con la presente si inviano le Osservazioni contro il Progetto di un impianto eolico codice procedura ID\_VIP/ID\_MATTIM: 1269 denominato

"Pitigliano" ubicato nei comuni di Pitigliano (GR) e Sorano (GR) costituito da 20 (venti) aerogeneratori di potenza nominale 7,0 MW per un totale

**ID: Codice procedura (ID\_VIP/ID\_MATTM): 12691**

**Immagine 1. Vincoli ex art. 136 del CBC dal PIT della Regione Toscana e zona approssimativa dove è progettato l'impianto industriale.**

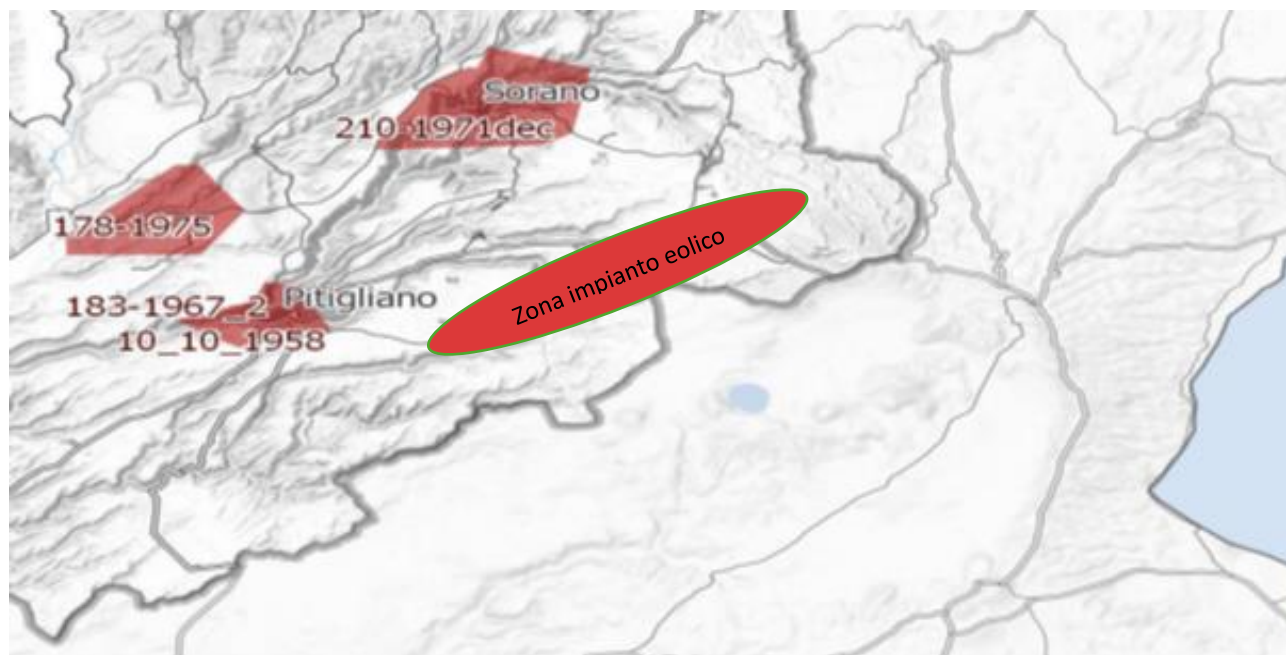
*Inoltre, come sostiene la Proponente parte dell'impianto si verrebbe a trovare a 3,5 km dal centro abitato di Sorano. Infatti, tre degli aerogeneratori WTG 08, 09, 10 sono addirittura all'interno delle fasce di rispetto dei 3 km del suo vincolo paesaggistico di notevole interesse pubblico ex art 136 del CBC. Si evidenzia che così si crea*

un'ulteriore incompatibilità con la tutela del Paesaggio.

**Immagine 3. Cumulo di una parte di impianti eolici, fotovoltaici e geotermici industriali in progettazione ed esistenti intorno all’eolico industriale “Pitigliano”.**

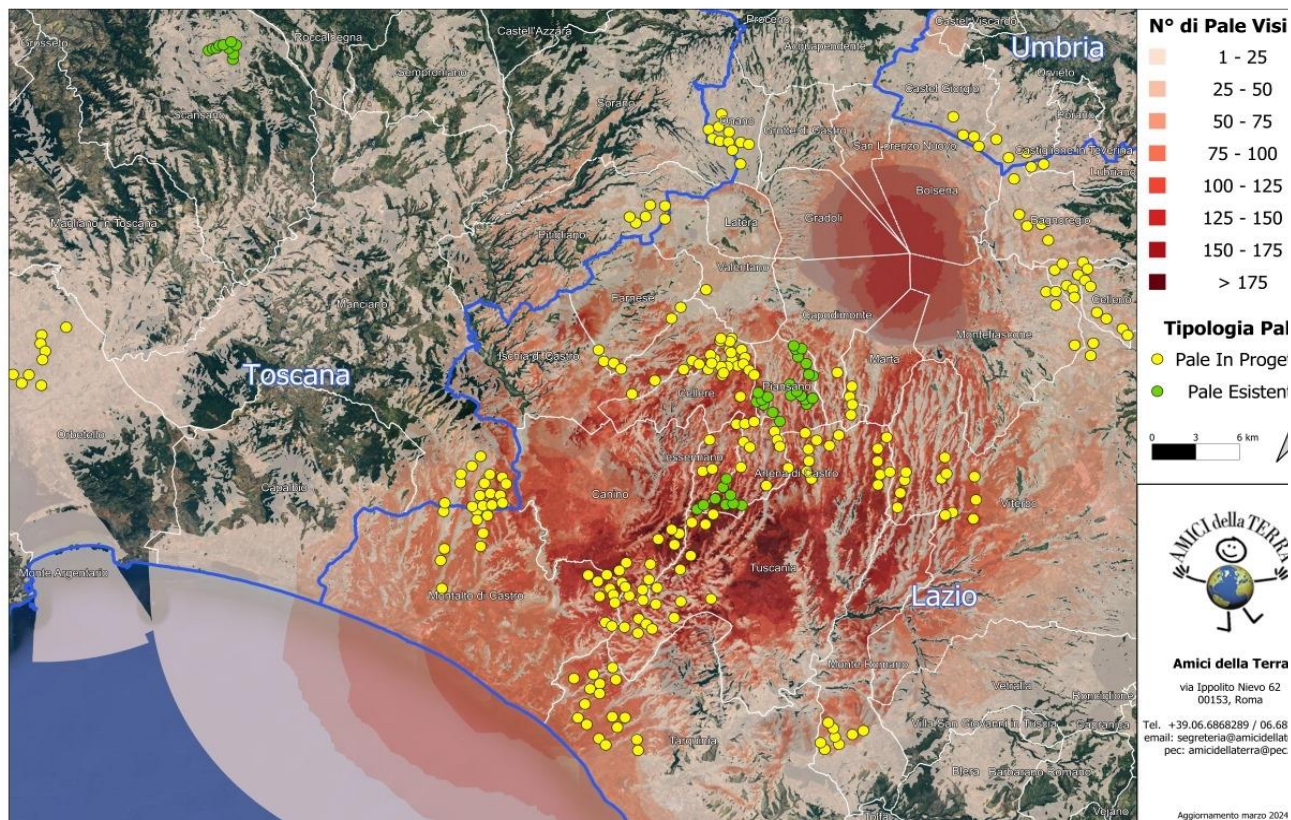
Beni Culturali “*Ambito paesaggistico, geologico e geomorfologico dell’orlo della caldera di Latera ...*” Non vengono nemmeno citati gli impianti eolici in progetto al MASE, il “Rempillo” (6 aerogeneratori) e un altro in verifica amministrativa di 14 aerogeneratori e 72, 6 MW. Ad oggi nei territori di Pitigliano, Sorano e in quello limitrofo potenzialmente potrebbero essere insediati 40 aerogeneratori alti 200 metri e larghi 170. Ma la proponente non cita neanche altri impianti che creerebbero il cumulo e quindi maggiore impatto. Infatti, sul territorio della “Città del Tufo” (Sorano e Pitigliano) impatterebbero anche l’impianto eolico “Montarzo” di Onano con 13 aerogeneratori con le dimensioni ricordate, l’altro eolico industriale nel territorio di Valentano con sette aerogeneratori (stesse dimensioni), gli impianti di Farnese con un minieolico di 3 Torri alte 60 metri già installate in località Poggio del Crognolo e l’impianto eolico industriale “Vallerosa” (7 aerogeneratori alti 200 metri e larghi 158 metri) in procedura VIA presso la Regione Lazio. Inoltre, altri impianti del minieolico già presenti a Valentano, Cellere e Piansano e due progetti eolici industriali con le stesse dimensioni (200 m x 170 m) nel Comune di Ischia di Castro. La valutazione del cumulo non prende neanche in considerazione gli impianti industriali di fotovoltaico e agrivoltaico in progetto a Farnese, Valentano, Ischia di Castro, Cellere. L’impianto geotermico in procedura Via al MASE, progettato nella Caldera di Latera. Quindi è stata effettuata una valutazione del potenziale impatto cumulativo non veritiera a dispetto di quanto affermato dalla proponente che sostiene di aver preso in considerazione uno spazio di 10 km intorno al suo impianto per gli impatti che si creerebbero.
